基準不適合発生箇所

改善内容

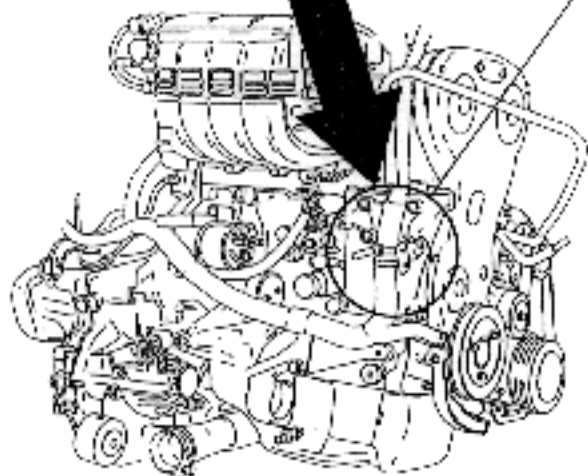
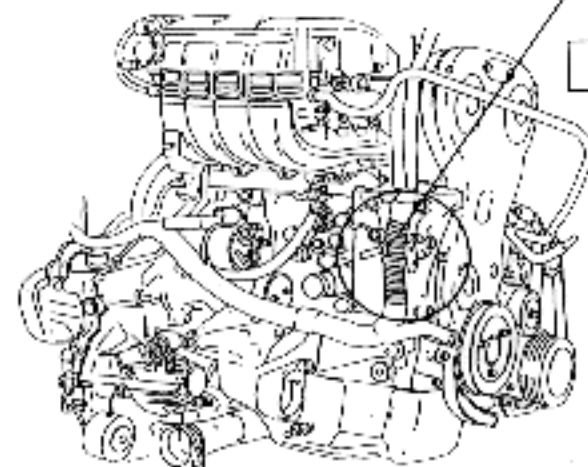
原動機室内の電気配線において、当該電気配線を取付金具（ブラケット）で固定する部分に保護チューブが取付けられていないものがあり、そのままの状態で使用を続けると、当該電気配線の被覆が損傷して短絡し、最悪の場合、発火するおそれがある。

改善前

保護チューブ

改善後

全車両点検し、当該電気配線に保護チューブを取付ける。又、当該電気配線が損傷しているものは、修正又は良品と交換する。
